总平面图 变更前

总平面图 变更后

变更内容:

变更内容:

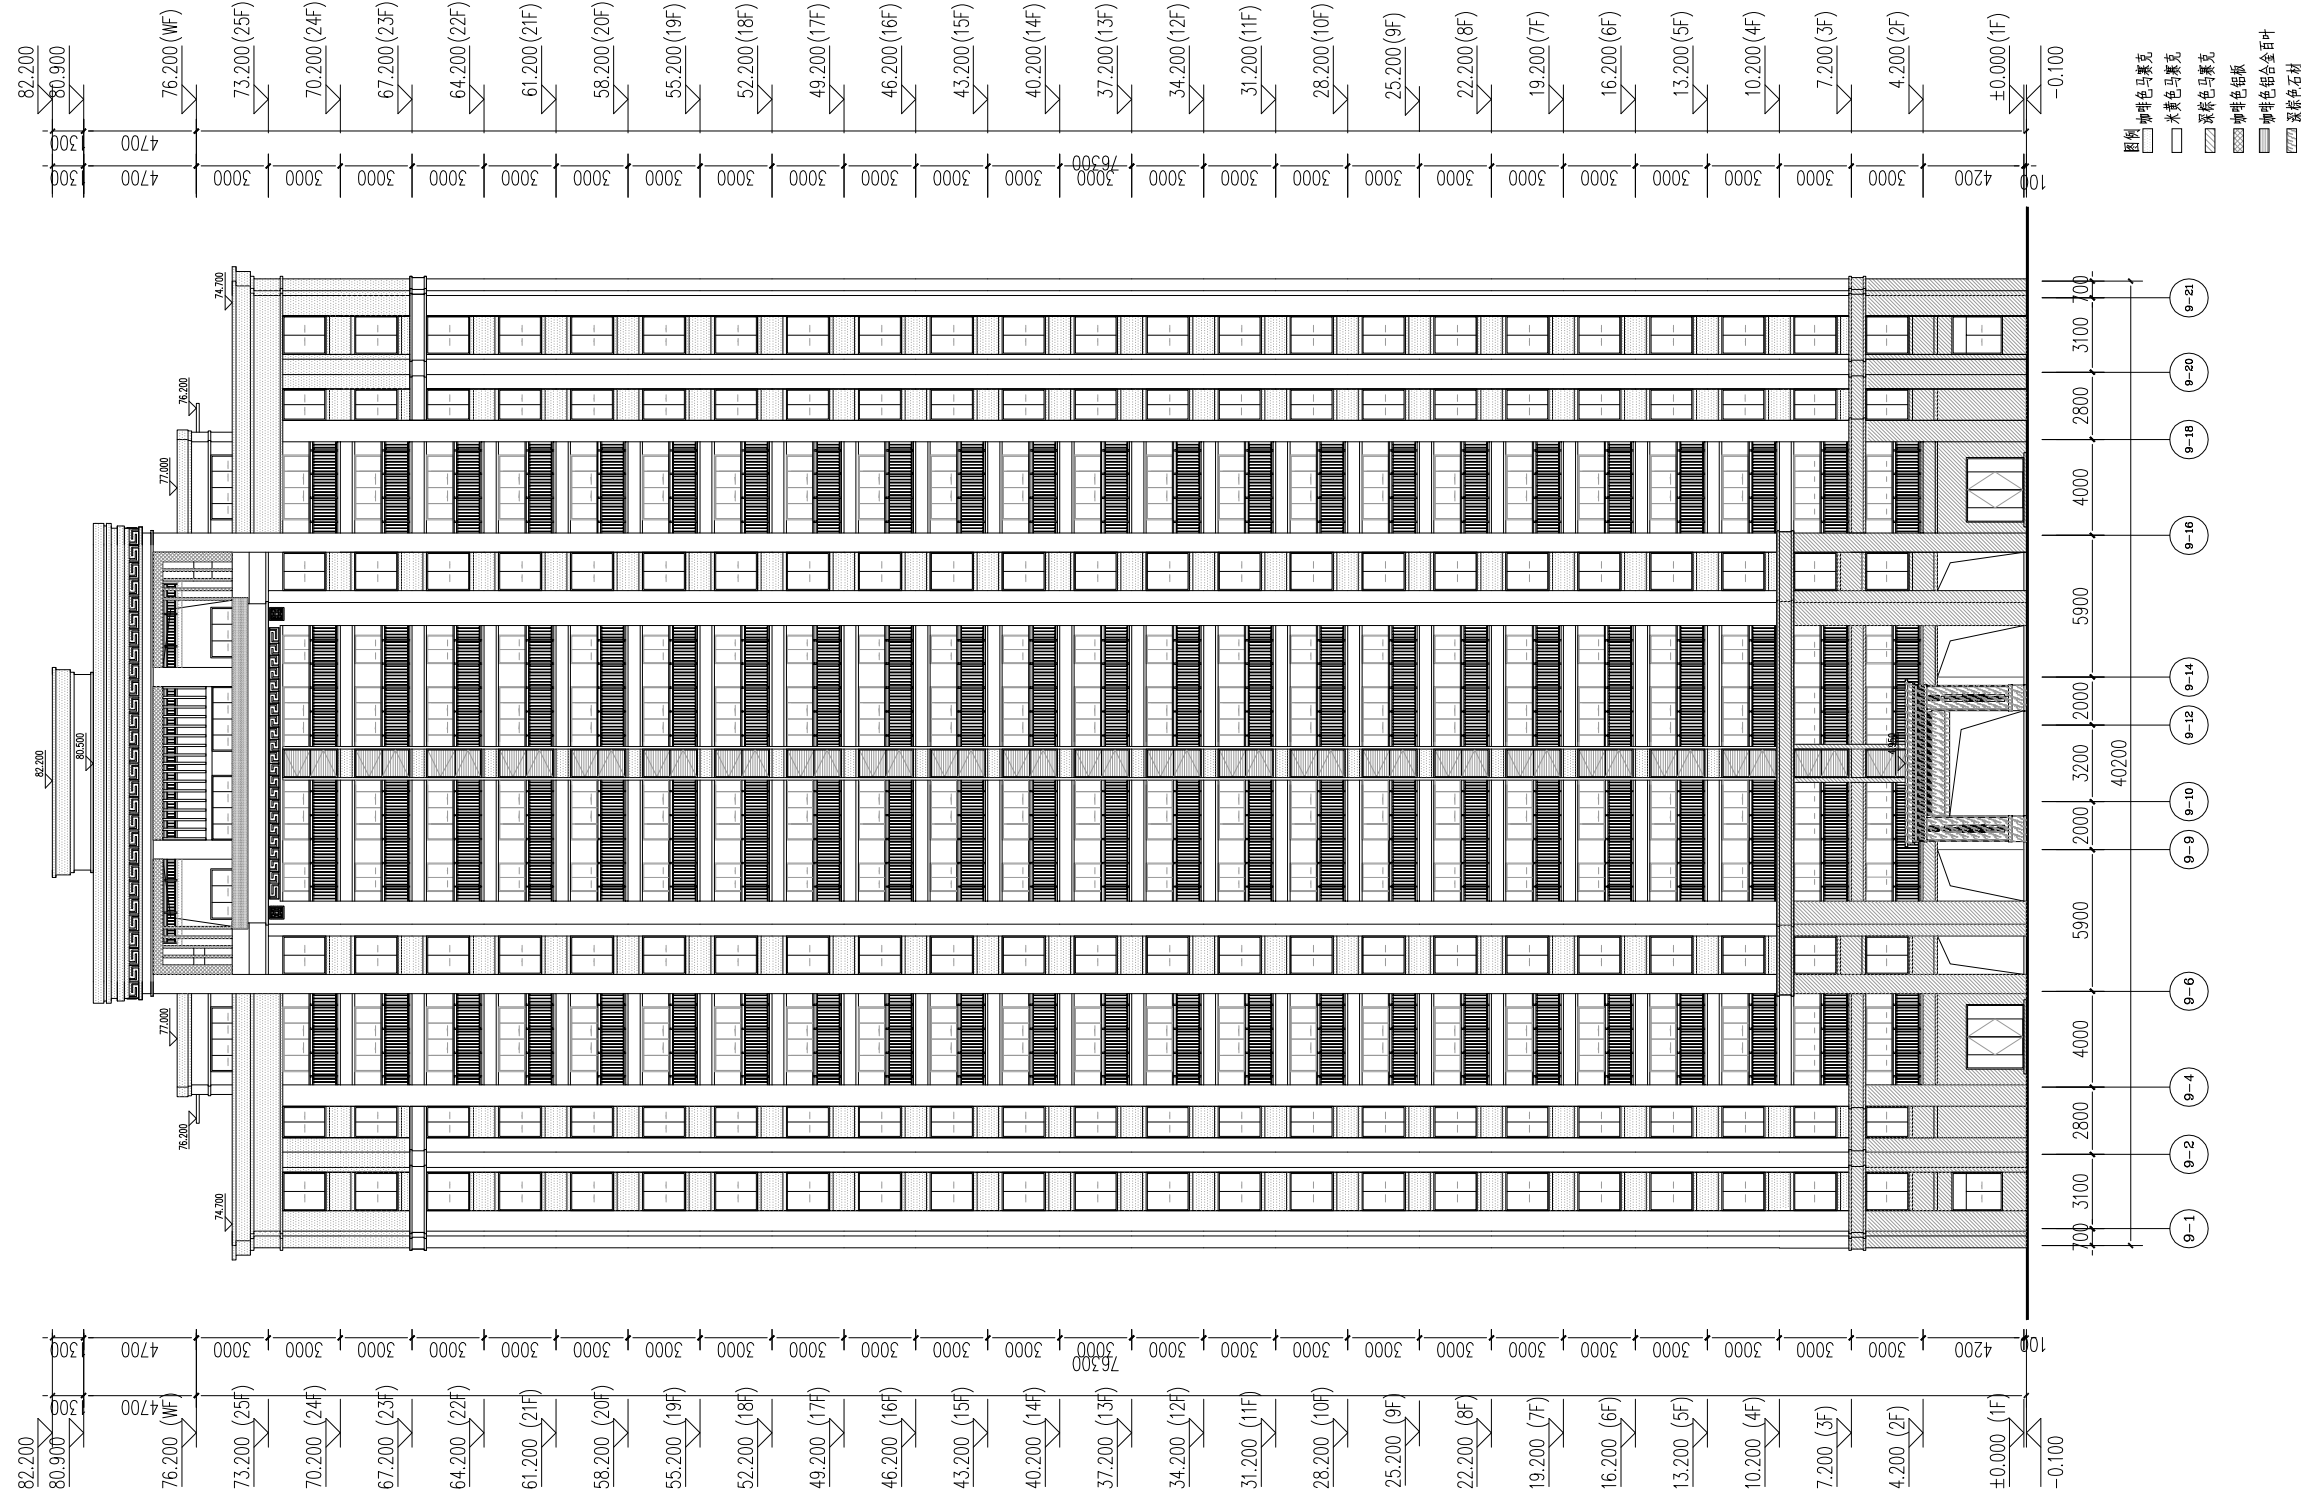
1:一层层高由3.6米改为4.2米,二层至二十五层层高由2.9m改为3.0m,立面尺寸相应修改。

9#楼立面图 变更后

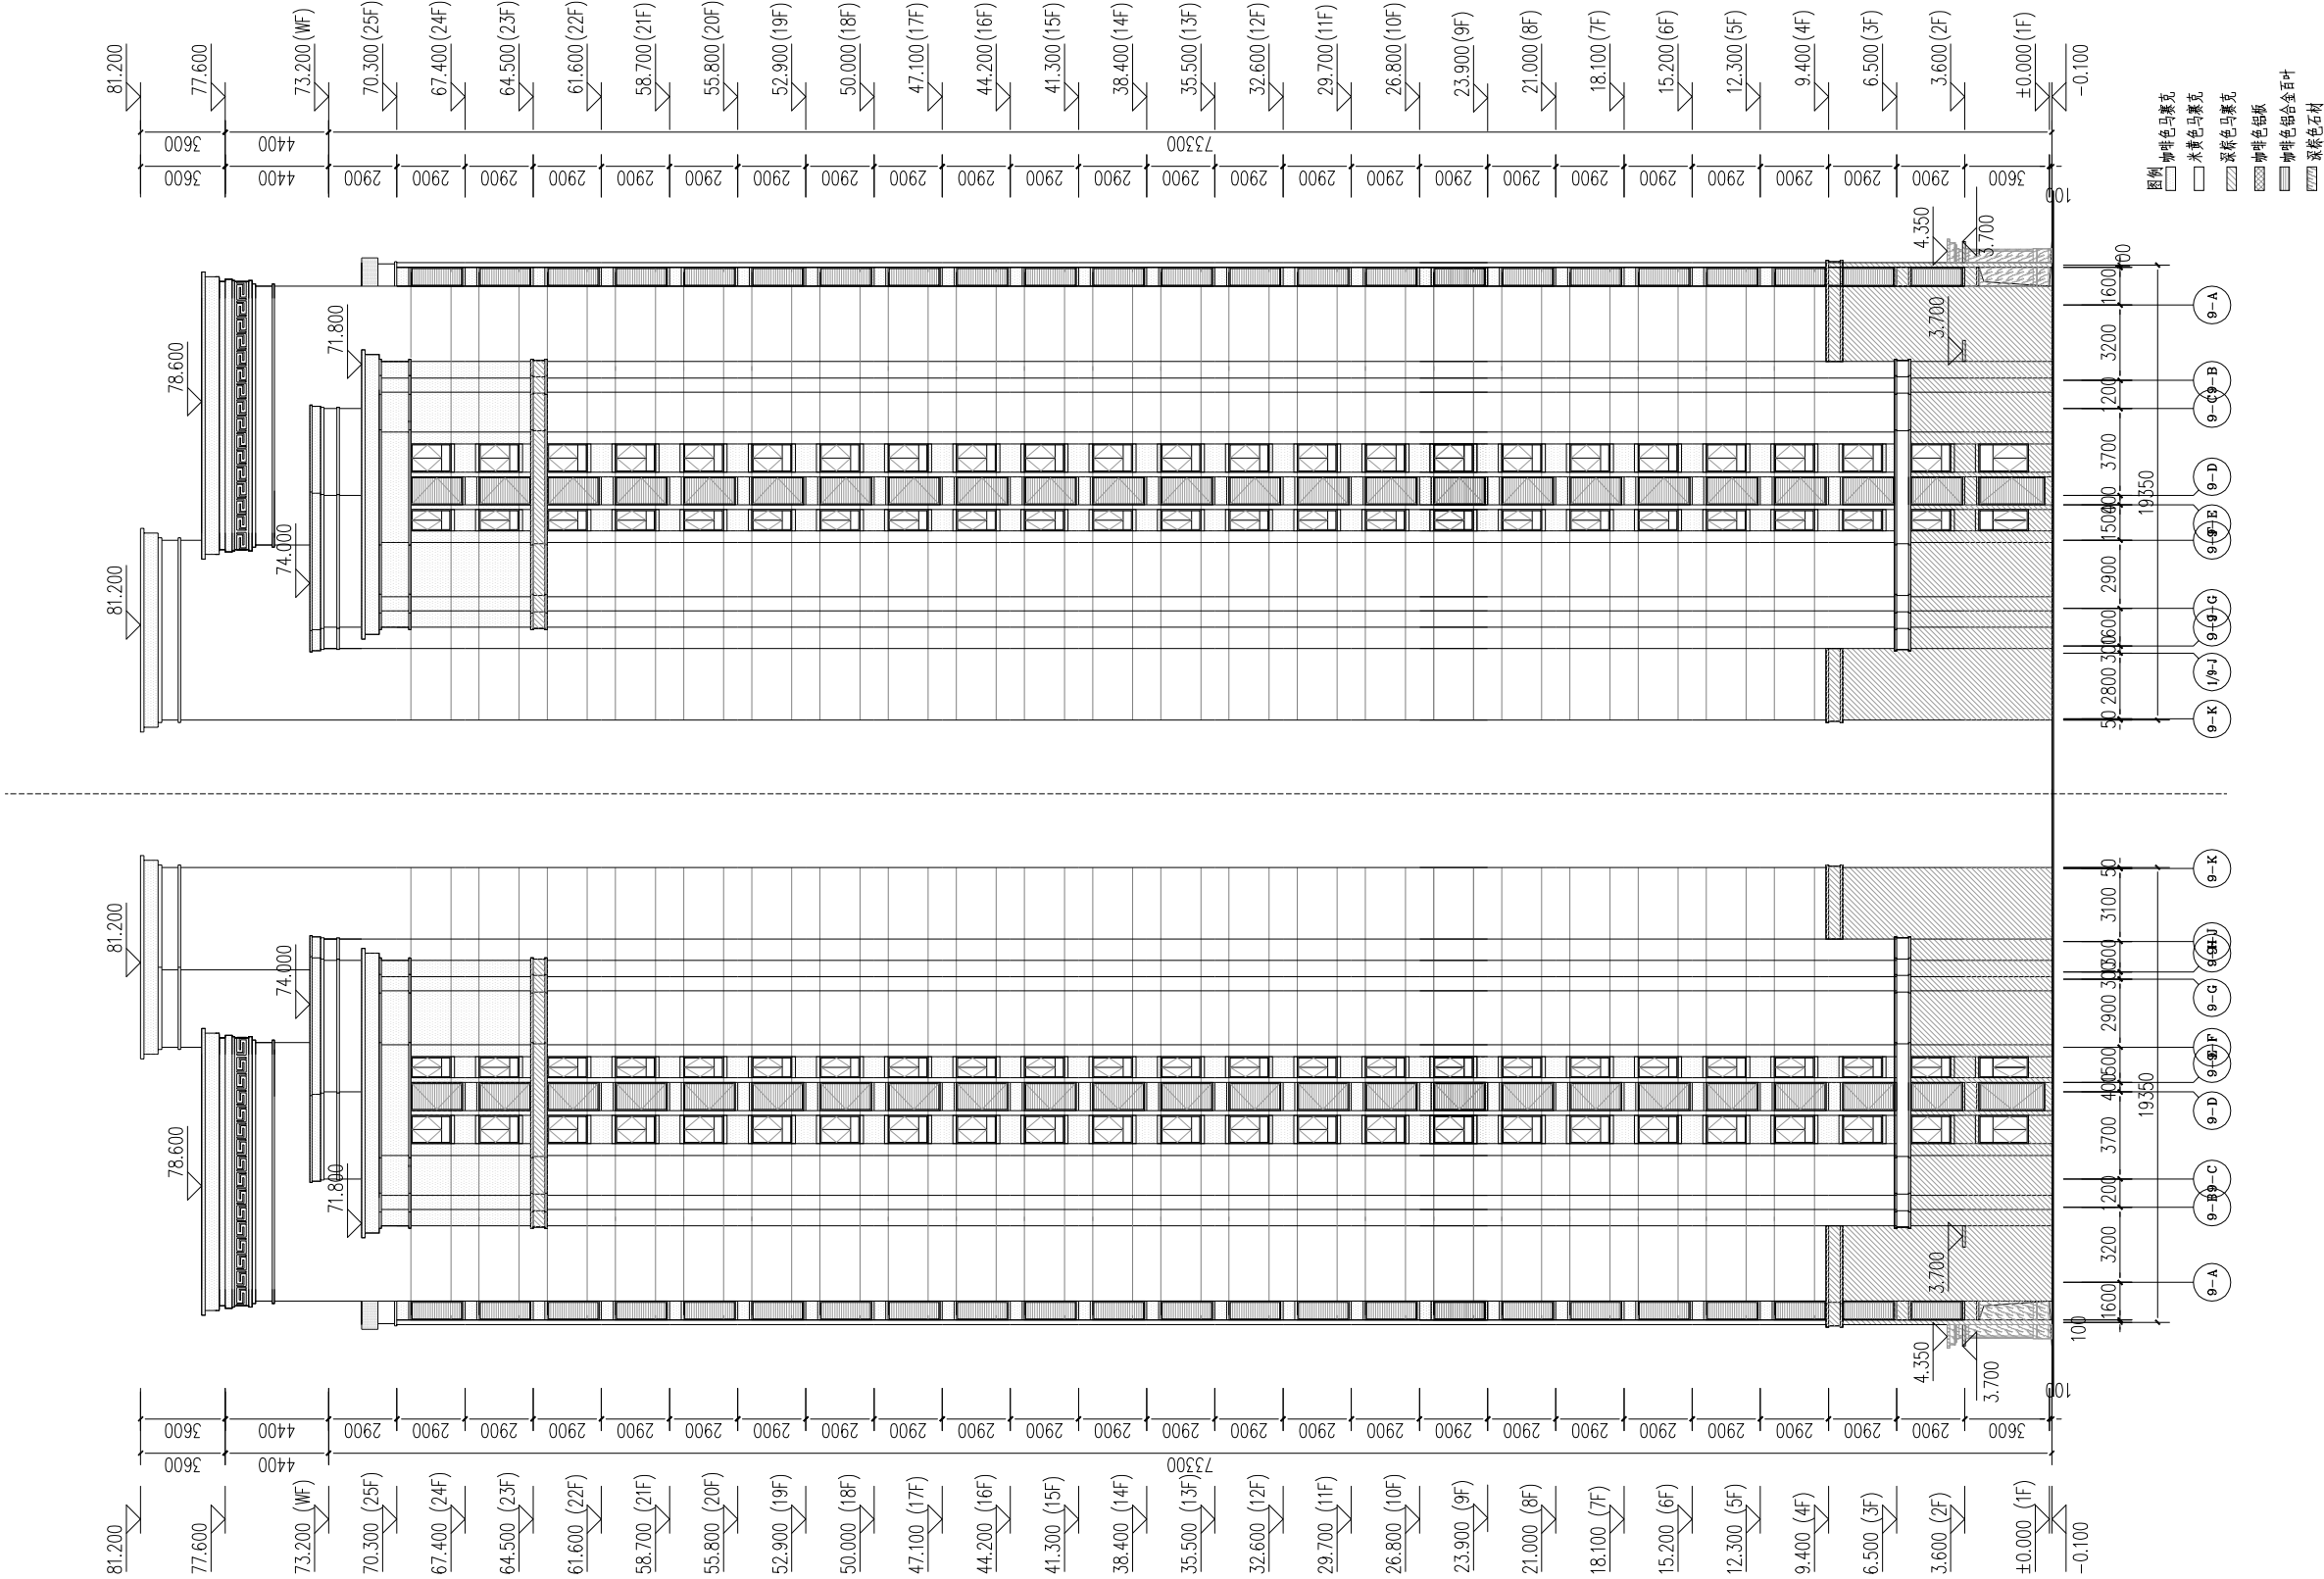
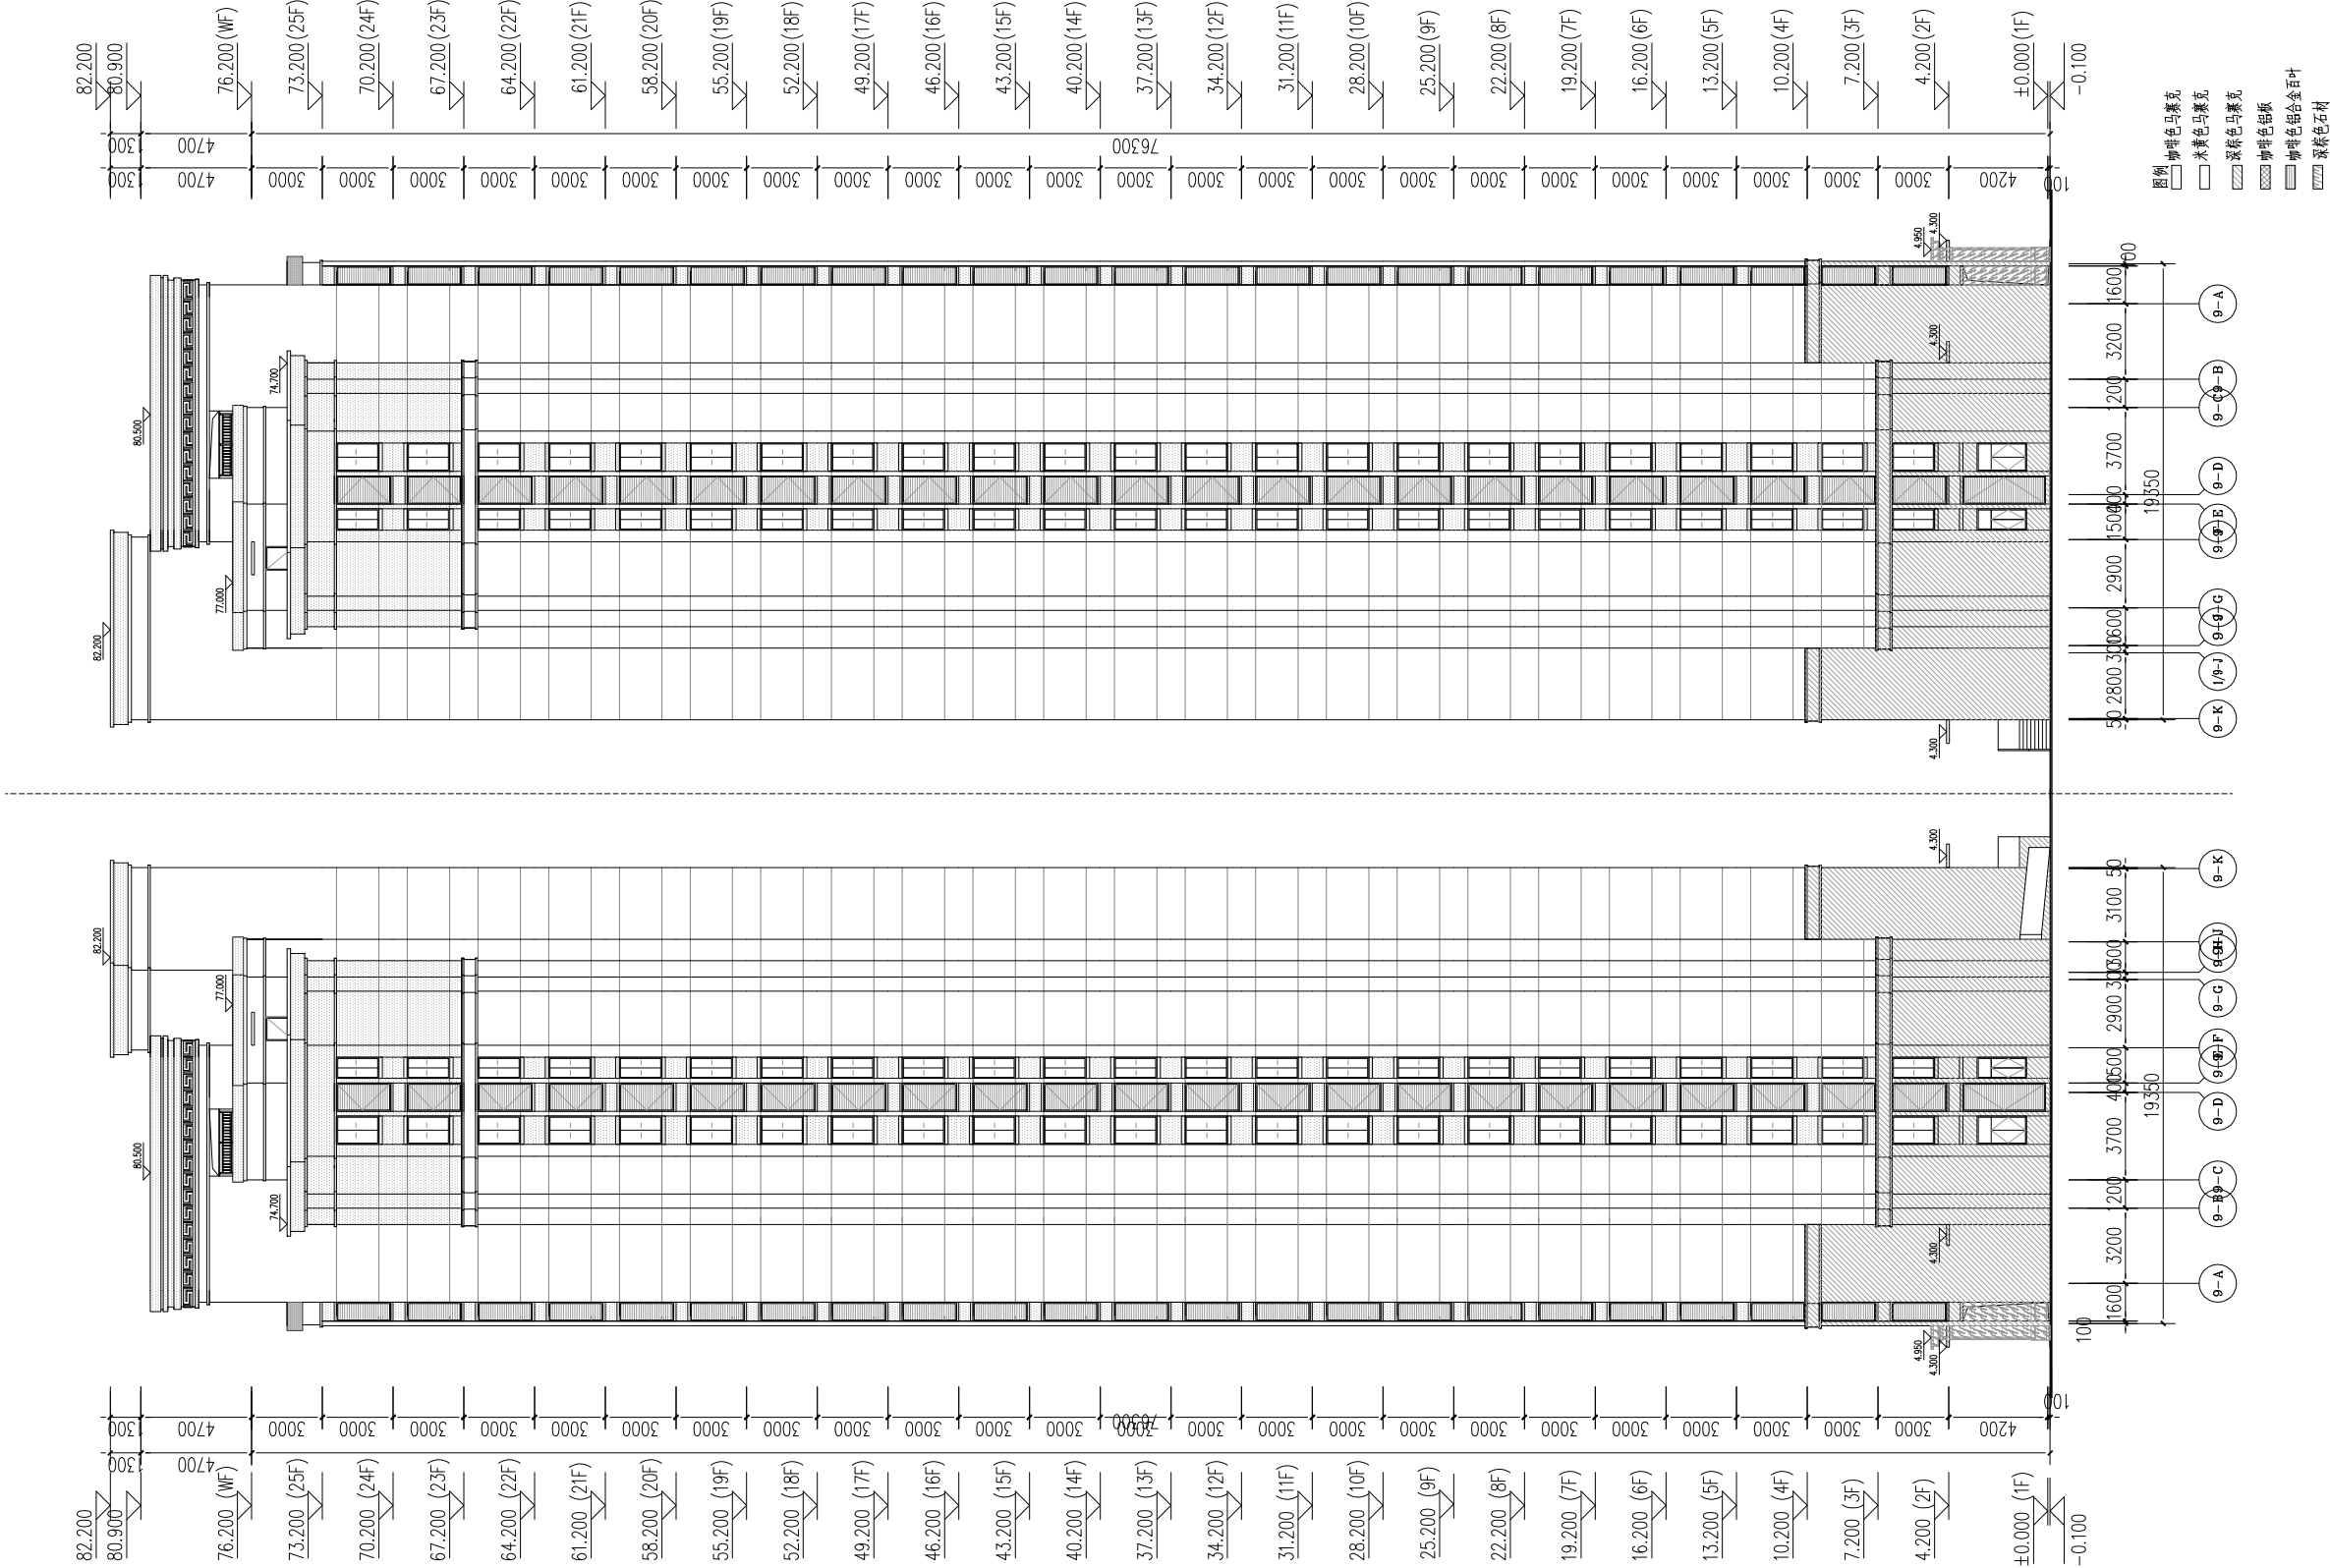
1:一层层高由3.6米改为4.2米，二层至二十五层层高由2.9m改为3.0m，立面尺寸相应修改。
